RELATÓRIO DE ACOMPANHAMENTO DAS OBRAS PÚBLICAS

Relatório número: RAO 022/OSC/2016

Objeto: Contratação de empresa de engenharia para execução da etapa 2 do prolongamento do **CANAL AUXILIAR DO RIO CRICIÚMA (Lotes I e II)**, no município de Criciúma – SC.

Figura 16: Identificação da dimensão de uma das aduelas. (Fonte: Dos autores 2016)

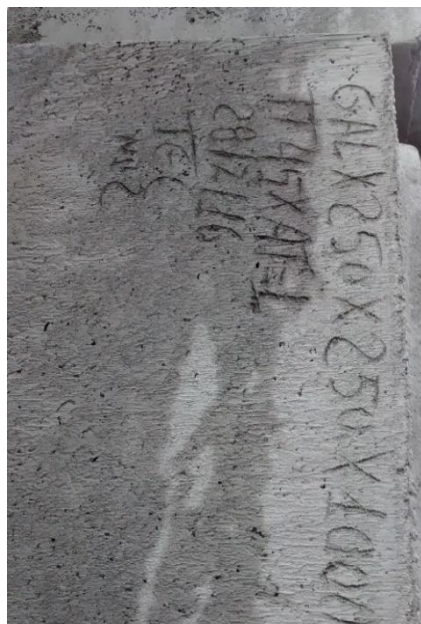
Conforme observado as aduelas armazenadas possuem dimensões de 2,50 x 2,50 m, medida essa averiguada e de acordo com os projetos executivos, entretanto observou-se que algumas aduelas apresentavam as armaduras aparentes, falta de cobrimento e alguns pontos de quebra, conforme ilustram as imagens abaixo:

Durante a visita foram verificados o armazenamento e a qualidade das aduelas que serão utilizadas na execução das obras, porém conforme relatado anteriormente foram observados alguns problemas nestas, tais como: armaduras aparentes, falta de cobertura e quebra em alguns pontos das aduelas. Desta forma sugere-se a administração municipal do Município de Criciúma que averigue tais situações relatadas, a fim de que se solucione estes problemas observados na visita realizada, haja vista que esta obra é de grande importância para a sociedade cricumense.
